**COMPLETAMIENTO**  
**FACULTAD DE BIOQUIMICA, QUIMICA Y FARMACIA**  
**I ETAPA – SECTORES D-E-F-G**

**Circular Aclaratoria con Consulta N°1**

25. **Consulta:** Item 12.09 – ANTEPECHO DE HºAº.

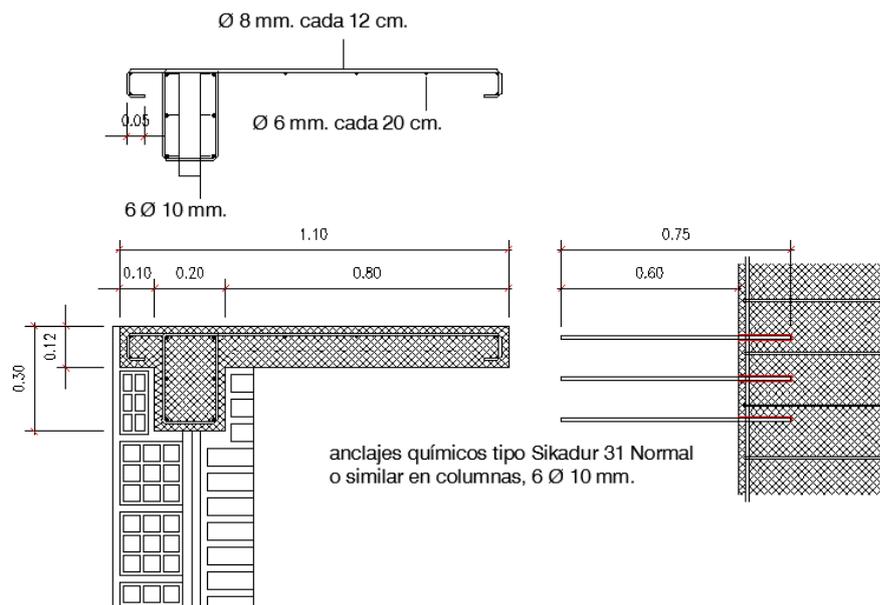
El PETP, en la página 45 indica “Losetas de H°A° de 6 cm. de espesor, pero por otro lado, en el Corte/Detalle escala 1:20 se esquematizan antepechos de 1,10m de profundidad x 12 cm. de espesor, que no tienen nada que ver con simples losetas (además de contar con desarrollos considerables: 4,21m / 16,22m / 29,02m / 35,42m)

¿Cuáles serán las características reales de dichos elementos que “vuelan” 70cm con respecto a la cara externa del muro, teniendo en cuenta que deberán alojar la carpintería y las rejas de gran peso?

¿Cómo será la vinculación de los antepechos con la estructura existente?

¿Hay algún detalle constructivo? La documentación aportada solamente tiene un esquema simple.

**Respuesta:** Las losetas de antepechos se realizarán siguiendo las características dimensionales, formales y de terminación mencionadas en el Corte Detalle en escala 1:20 según plano 3-111\_2-1. El detalle constructivo del armado y los anclajes en columnas es el siguiente:

Se deberá extraer una fina capa superficial del hormigón de las columnas existentes en el sector donde entrarán en contacto los hormigones seco y fresco. Allí se colocará un adhesivo epoxi para hormigones para asegurar la correcta vinculación de ambos hormigones.

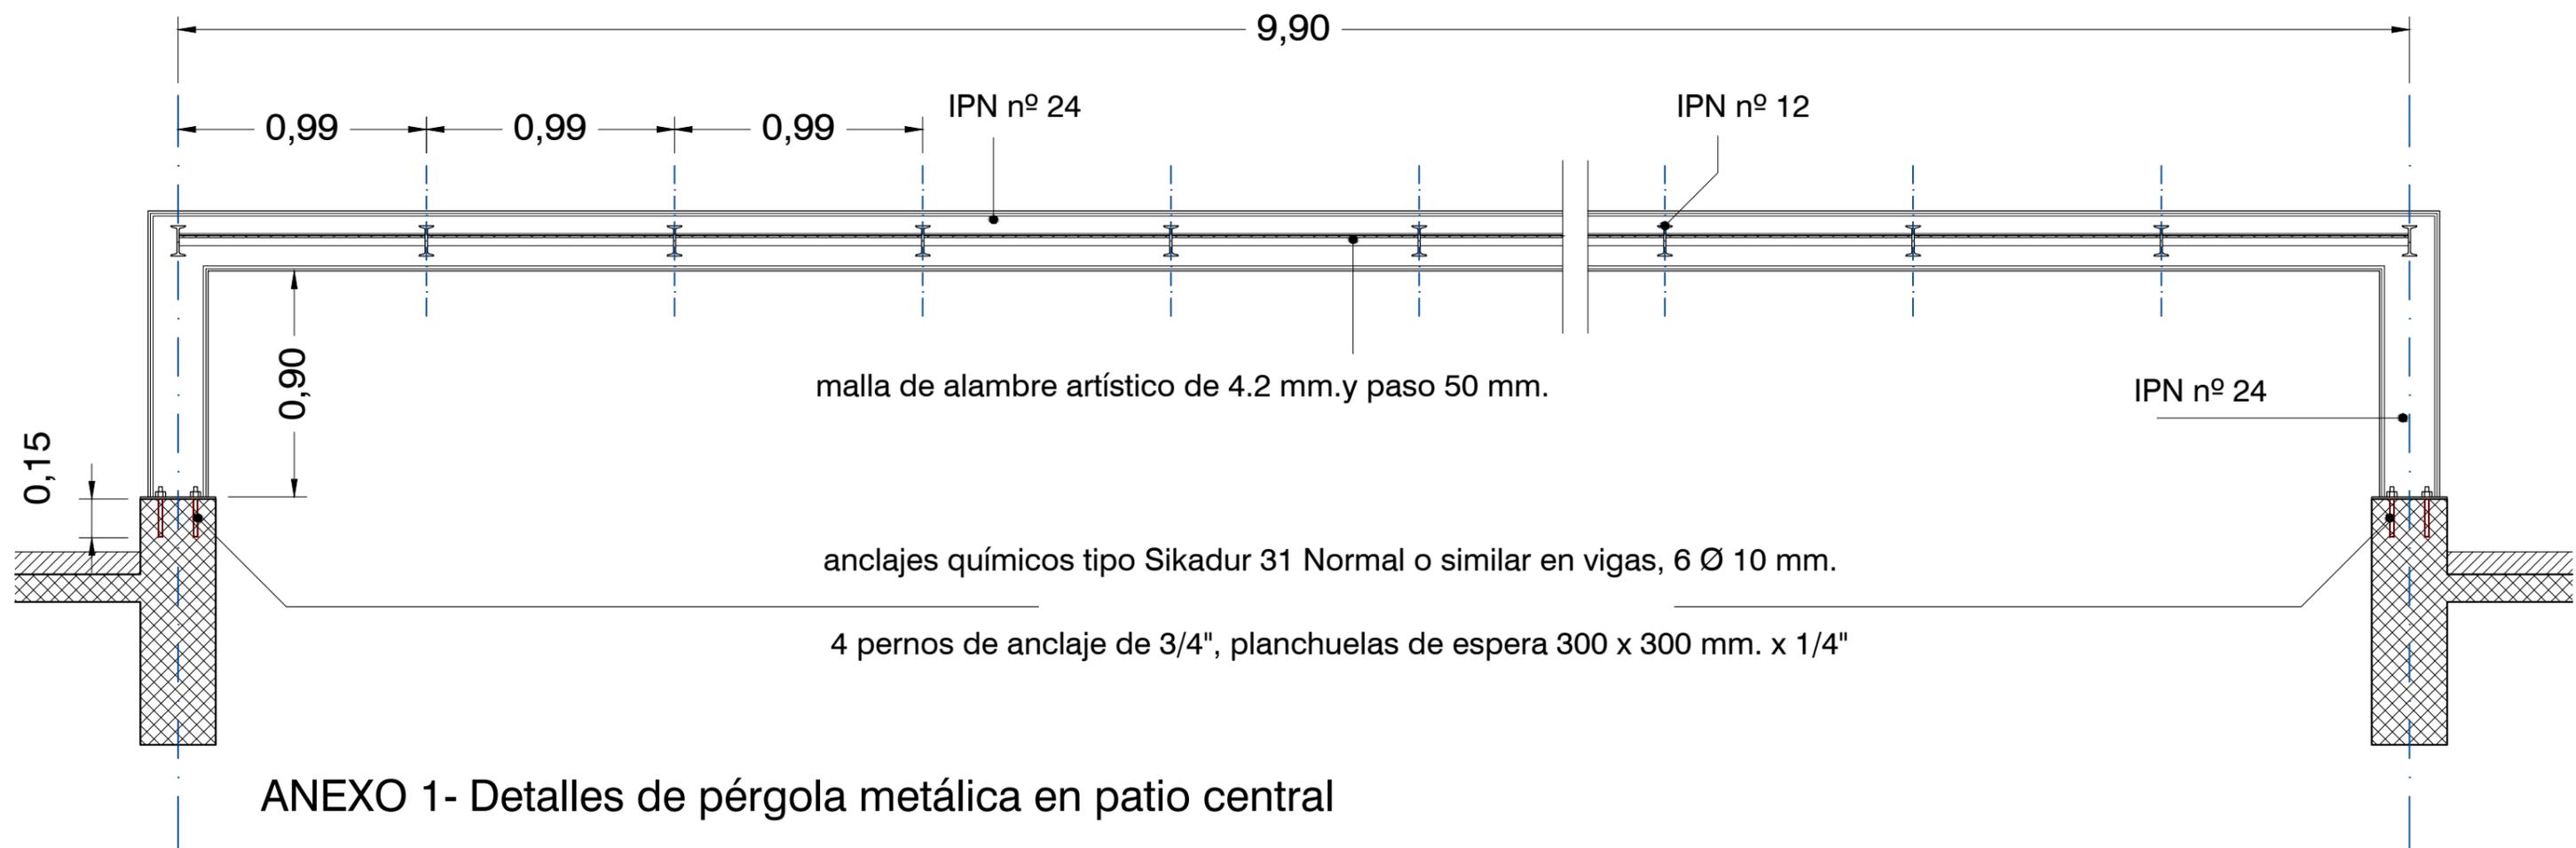
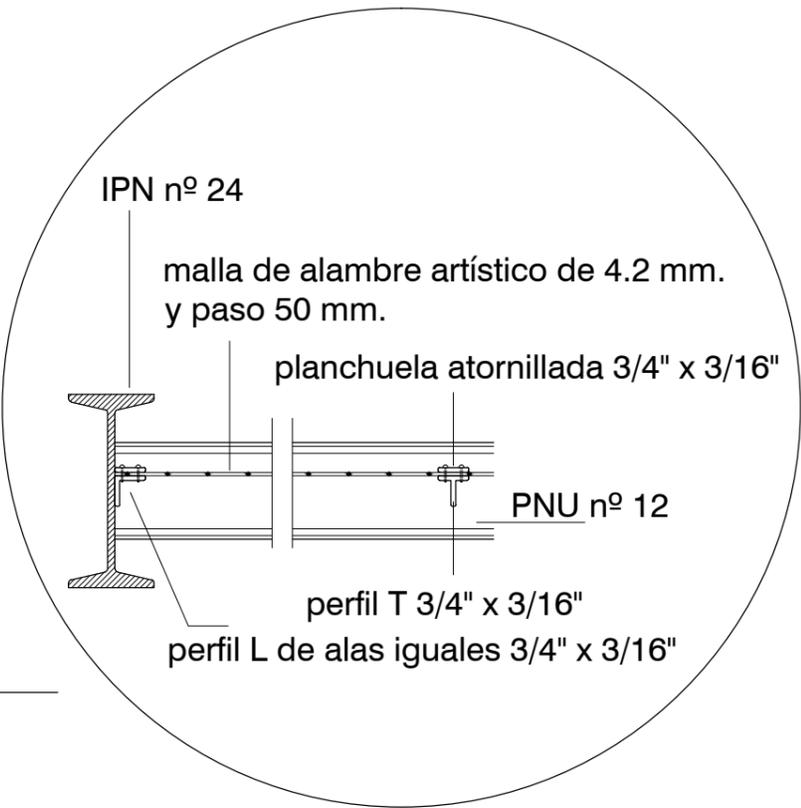
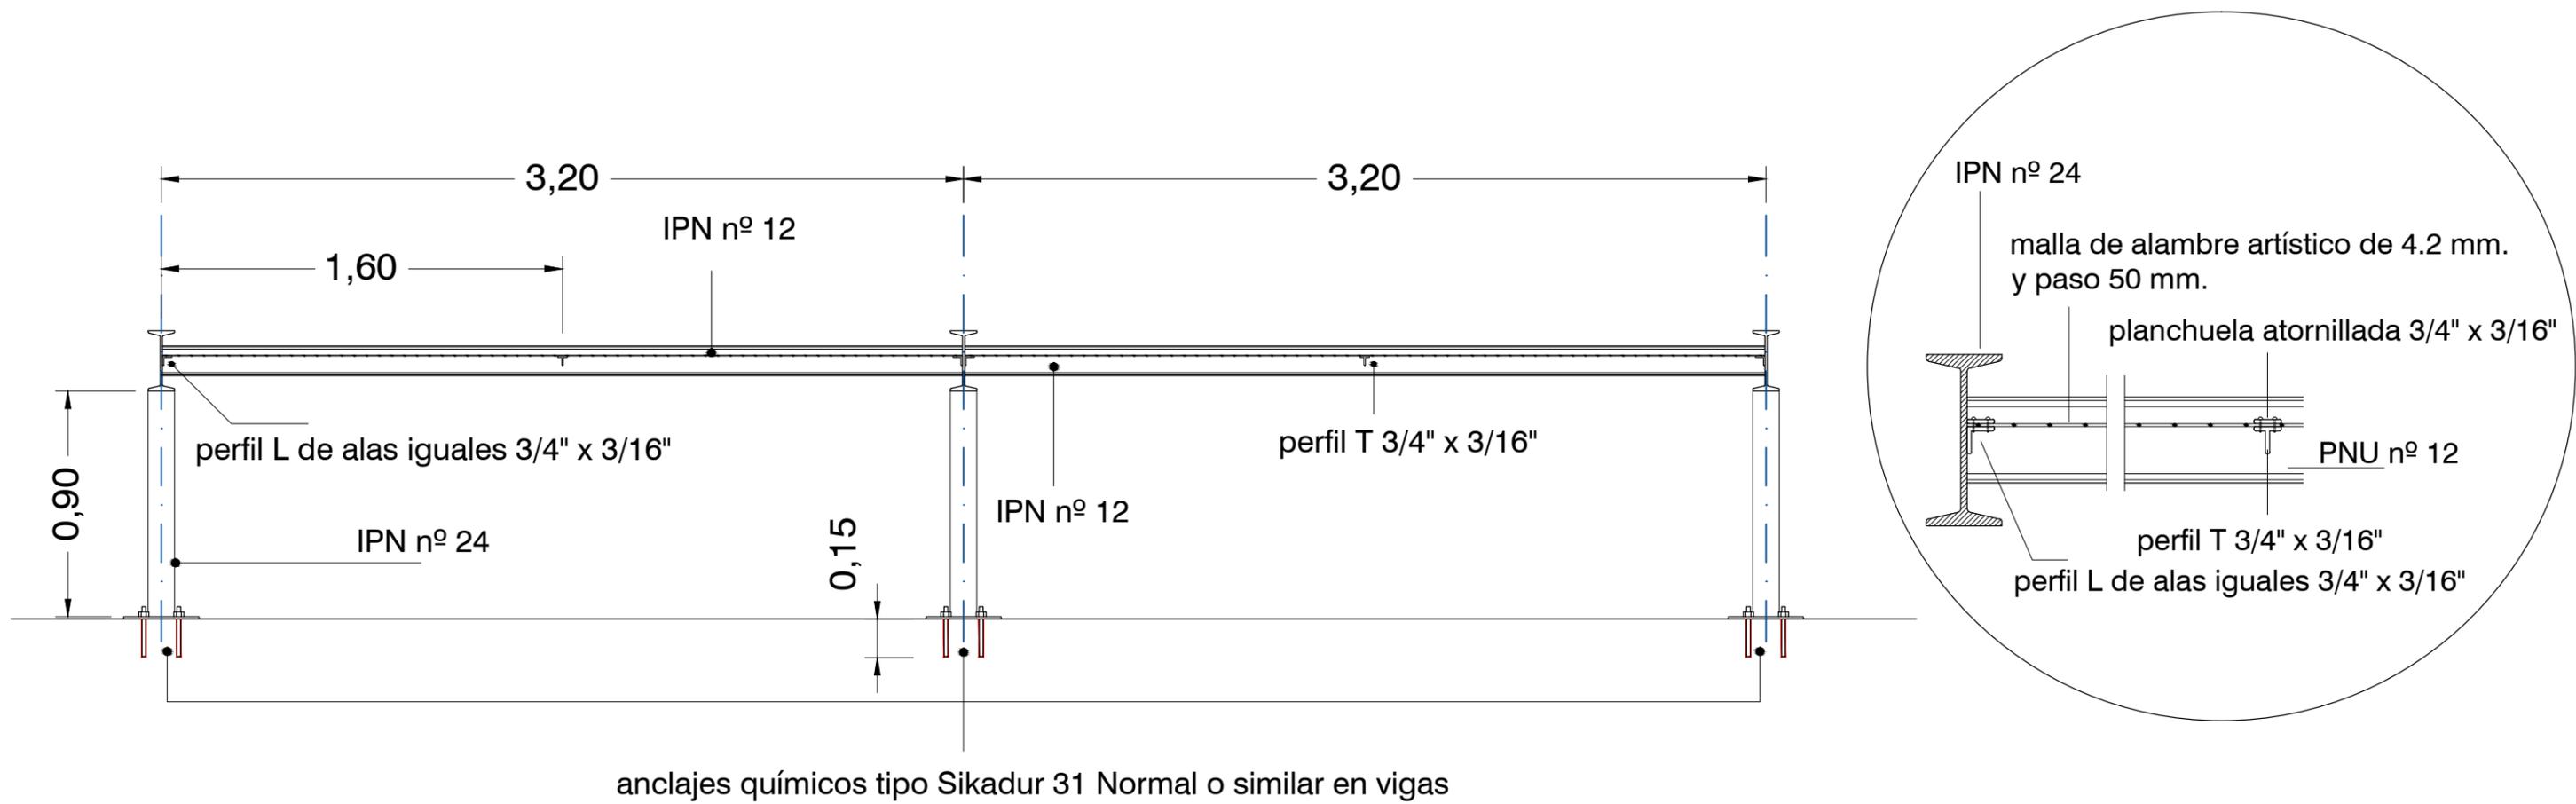
26. **Consulta:** En el Plano de Corte Detalles 2020 se indica “Carpintería de Aluminio Línea Módena o similar con DVH”. El PETP, la Planilla de Locales y los Planos de Carpinterías no mencionan DVH.

**Debido al alto costo del sistema DVH, se solicita definición al respecto.**

**Respuesta:** No se utilizará el sistema DVH.
